# Sunnuhlíð

**Efni:** Athugasemdir við  
Breytt aðal- og deiliskipulag í Hamraborg miðbæ

Athugasemdir við tillögu að breyttu aðalskipulagi Kópavogs 2012-2024, tillaga 11.8.2020/16.12.2020.  
Athugasemdir við deiliskipulag reita B1-1 og B4, dagsett 1.10.2020

**Efni: Athugasemdir við auglýsingu að breyttu aðal- og deiliskipulagi varðandi skipulagsreitina, Fannborg og Traðarreit vestur, B1-1 og B4.**

Mynd 1: Sýnir breytingatillögu að skipulagi miðbæjar Kópavogs. Mannlífsásinn er sveigður og dregið úr byggingarmagni.

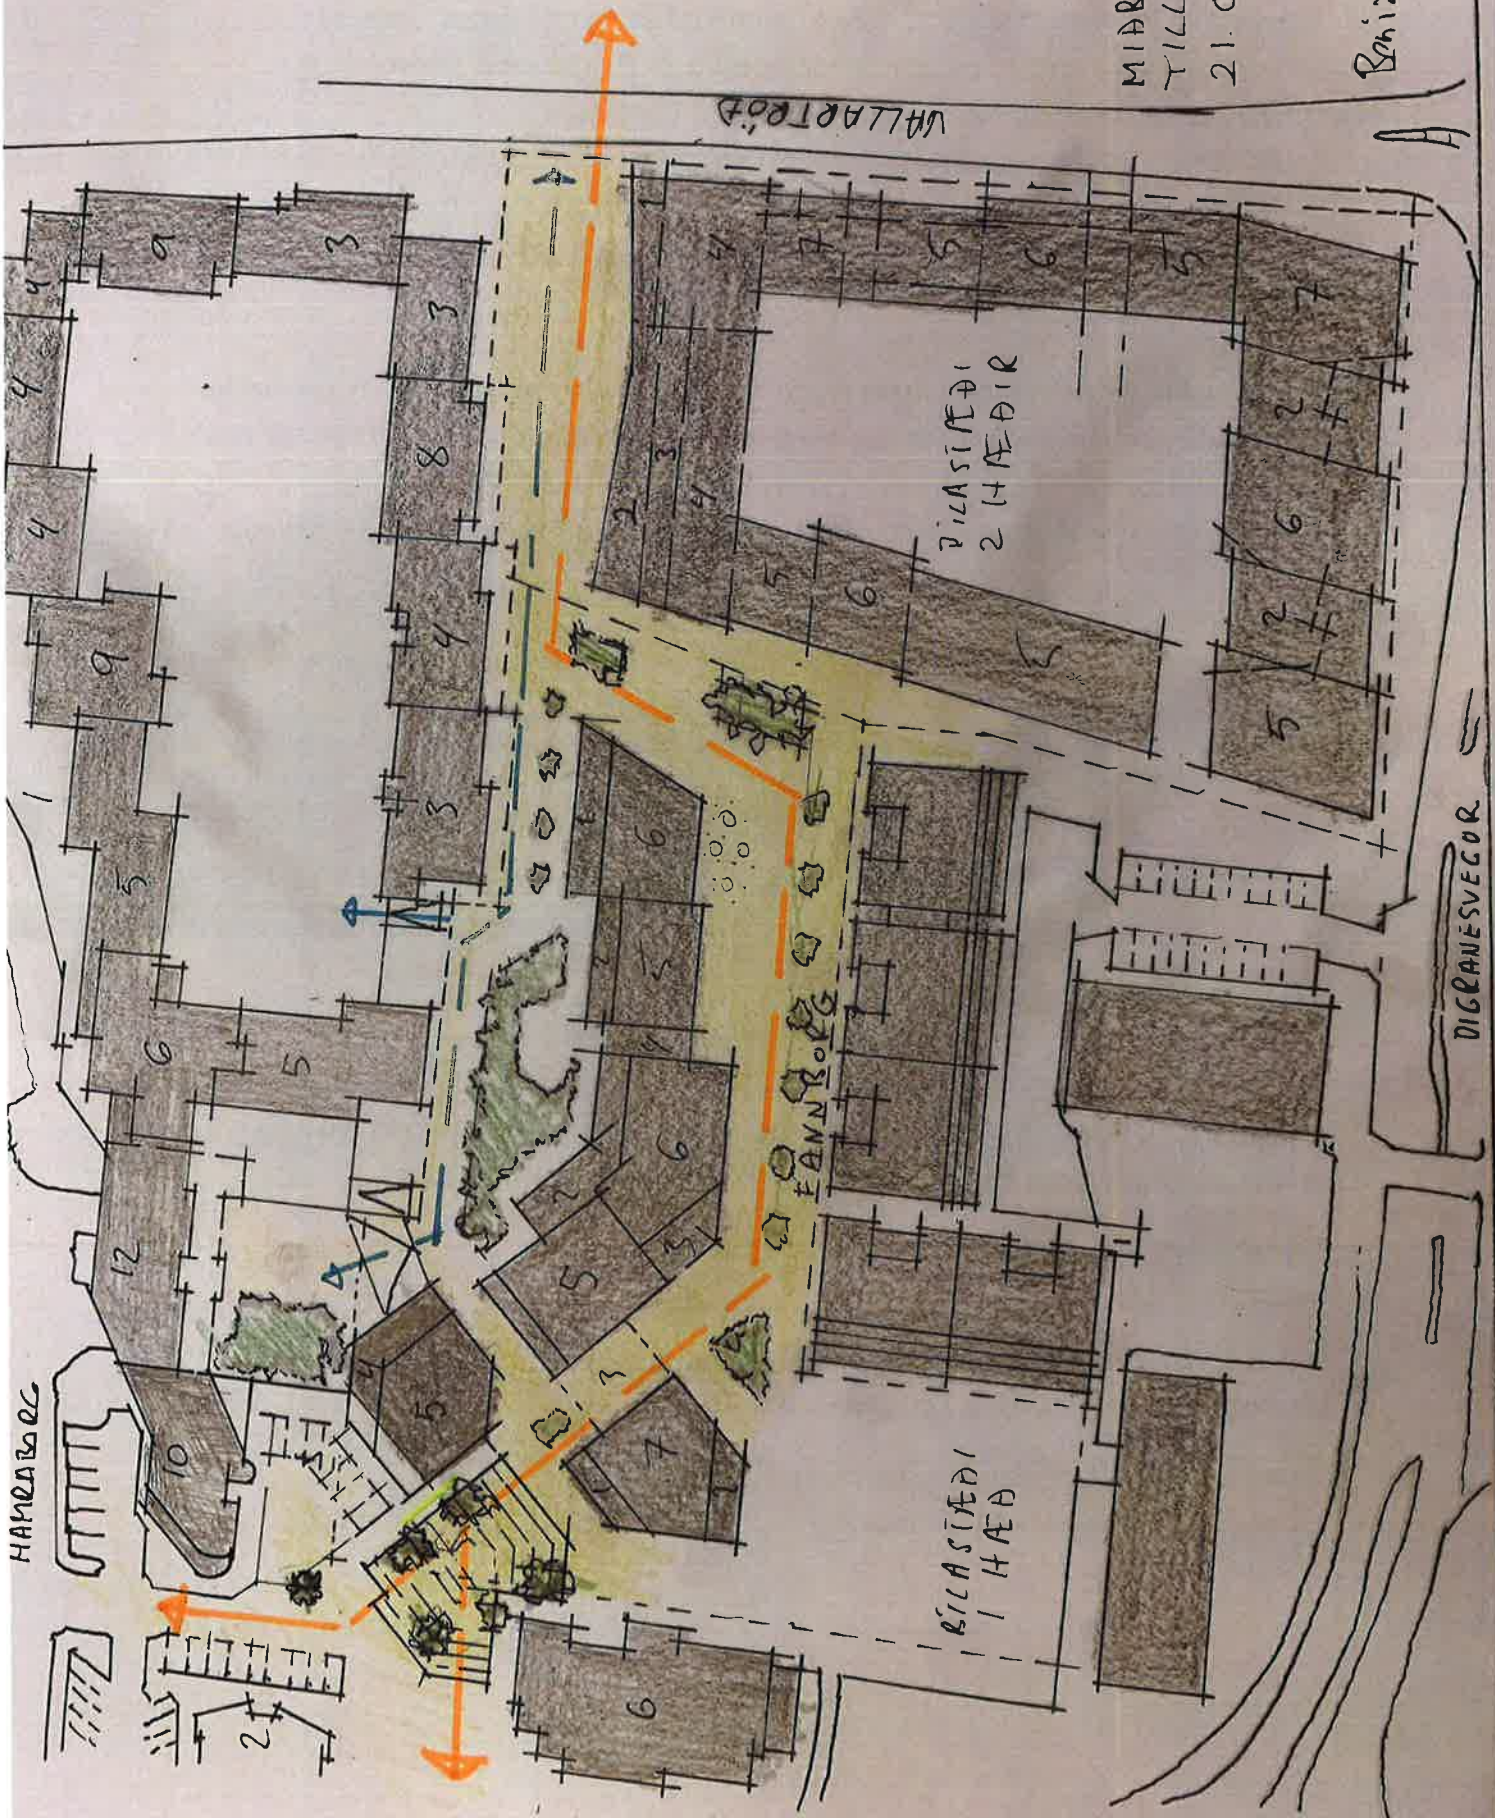
c) Tillaga að breytingu á framsettri skipulagstillögu. Hér er í fyrsta lagi lagt til að bílastæði vestan Fannborgar 2 (áður Bæjarskrifstofur) verði ein hæð, sbr. skýringar hér að framan, og bílastæðum þar með fækkað um 65 til 70. Fækkun bílastæða hefur í för með sér að draga má úr byggingarmagni á svæðinu um 6000-7000 m<sup>2</sup> með hliðsjón af bílastæðapörf sem er reiknuð í skipulaginu: eitt stæði fyrir hverja 100 m<sup>2</sup>. Ég legg til í þessari tillögu að húsaæðum fækki og að hæsta nýbygging verði að hámarki 7 hæðir. Þá legg ég til að aðrar byggingar verði bæði lægri og að hluta til minni um sig. Þetta er gert til að draga úr fyrirsjáanlegum vindstrengjum sem myndast gjarnan umhverfis háar byggingar.

d) Varðandi lögum og stefnu mannlífsásins legg ég til að hann verði sveigður og taki á sig s-laga form með það í huga að tvístra megi og draga úr væntanlegum vindstrengjum á svæðinu. Mannlífsásinn er þannig klofinn og er annar helmingurinn áfram göngugata á meðan hinn helmingurinn, næst Hamraborginni, verði bæði göngu- og akstursleið fyrir þjónustubíla fyrir fatlaða og vörur. Sú leið nærði inn að Hamraborg 12 og Geislagarði og mundi tryggja aðkomu fyrir slökkvilið, fatlað fólk og aðra þjónustubíla og skapa bílaaðkomu að norðurhlið nýrra húsa við mannlífsásinn. Hér er einnig gert ráð fyrir nýjum miðgarði sem tengir saman garðinn í Hamraborginni (Geislagarðurinn) og nýtt og bætt gróðursvæði sunnan við Hamraborg 12. Lækkun húsa, aukin fjarlægð og víkkun bils milli Hamraborgar og nýrra bygginga við mannlífsásinn mun færa meiri birtu inn á svæðið og draga úr vindágangi. Mannlífsásinn mun falla til vesturs niður í átt að Hálsatorgi annars vegar og að nýju torgi sunnan Hamraborgar 10, hins vegar, um nýtt tröppu- og skábrautarmannvirki, eins og áður segir hér að framan. Nýtt torg sunnan Hamraborgar 10 mun veita aðkomu að Hamraborg 10 og Gjábakka (Fannborg 8), og eru á þessu torgi fyrirhuguð nokkur bílastæði sem einkum munu ætluð fötluðu- og hreyfihömluðu fólki. Gera má ráð fyrir að aðkoma að austurhluta miðbæjarins muni ekki einungis koma frá Hálsatorgi heldur einnig frá Hamraborginni milli Hamraborgar 8 og 10.

Teikning fjarvídd: sýnir ásýnd aðkomu að austurhluta miðbæjar Kópavogs, séð frá suðaustur horni Hamraborgar 8, Landsbankinn. Tröppur, skábrautir, gróður, útvistaraðstaða sem farið er um á leið til austurhluta miðbæjarins.

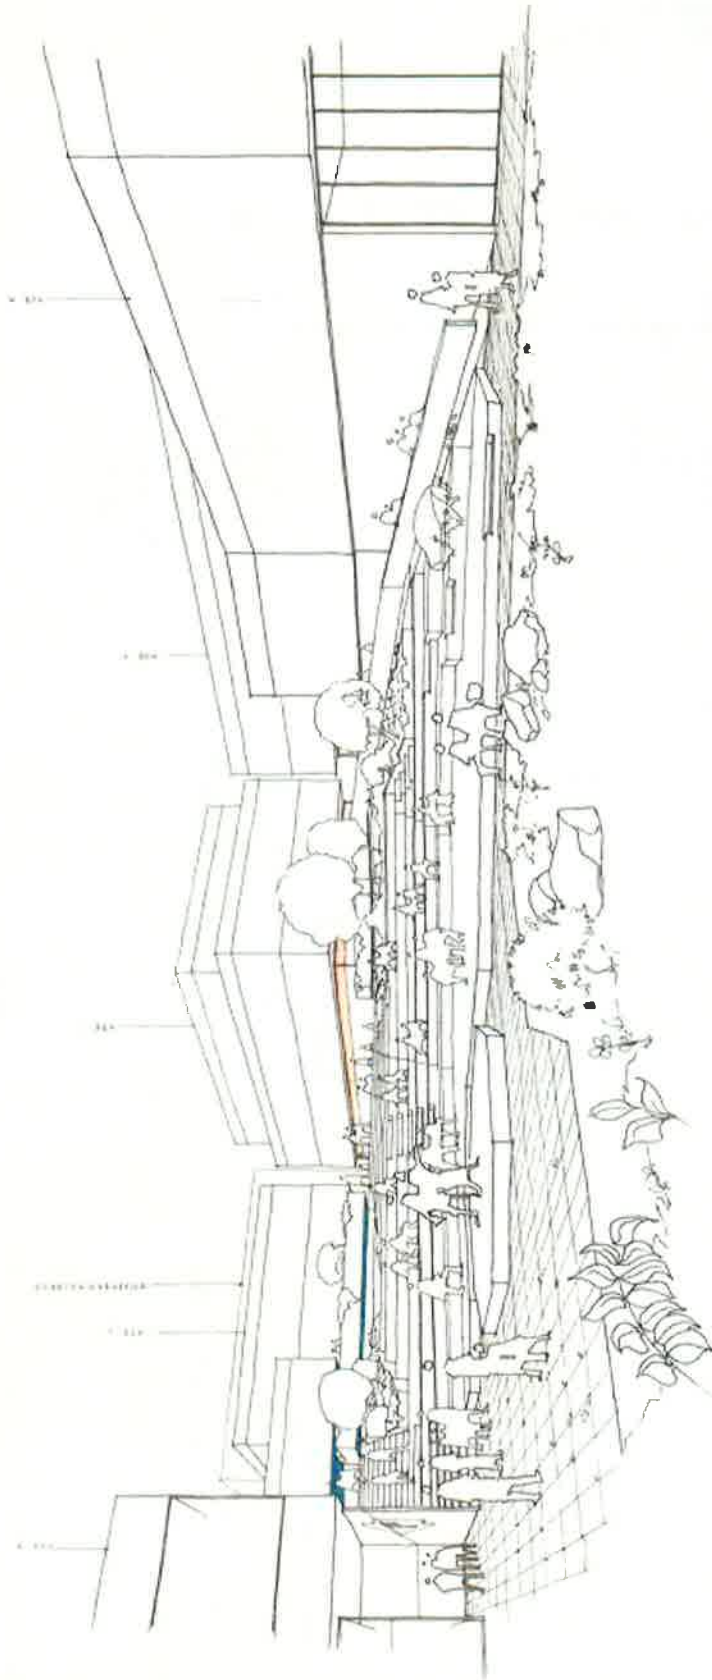
- a) Þrívíddarteikningu af miðbæ Kópavogs frá 1979 sem sýnir aðkomu frá Hálsatorgi til austurhluta miðbæjarins. Teikningin er tekin frá suð-austur horni Hamraborgar 8 (Landsbankinn) og er horft til austurs. Hér er sýnt mannvirki sem hefur að geyma tröppur, skábrautir, setsvæði og gróður. Setsvæðið býður upp á annað og meira en að ganga upp beinar og háar

tröppur í einni striklotu án hvíldar og ánægju. Hér er búið um mannlíf í víðu og sólríku umhverfi.
